监理通知单（质量）

工程名称：兴宾区整区30万千瓦（一期12万千瓦）户用分布式光伏项目 编号：AHST/XBGF-DDJL-TZ-019

事由：关于寺山镇东瓜村户主黄龙读组件安装完成后组织报验但现场仍存在的相关质量问题。

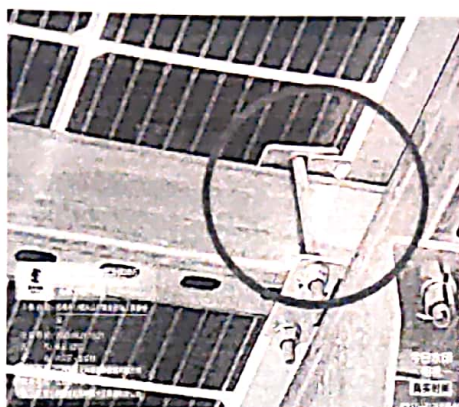
- 1、现场组件压块不符合相关设计规范要求；
- 2、立柱安装不符合设计规范要求（立柱底板与楼面存在空洞现象）；
- 3、接地扁铁焊接处焊渣未清理、焊接不规范且焊接处防腐处理不符合设计规范要求。

组件压块未压实

针对此类问题，我监理部现要求你单位立即整改并加强现场“三检”制度管理及落实情况。

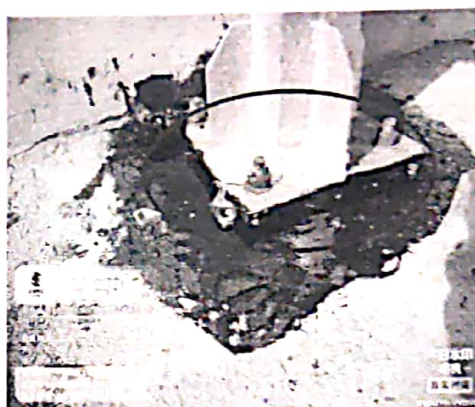
立柱安装不符合设计规范要求

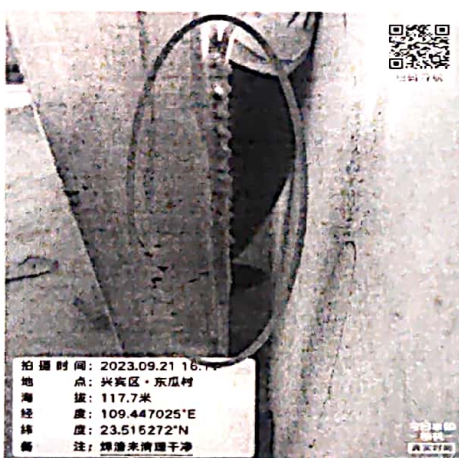
接地扁铁焊接处焊渣未清理

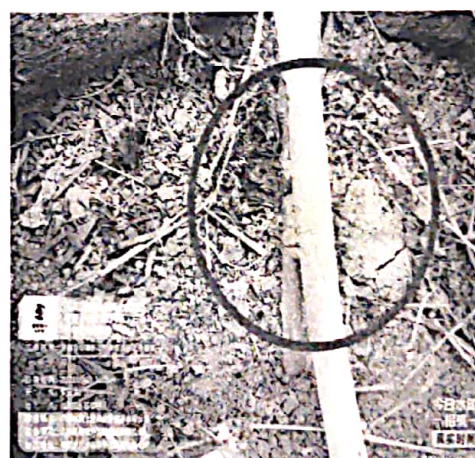
接地扁铁焊接不符合设计规范要求
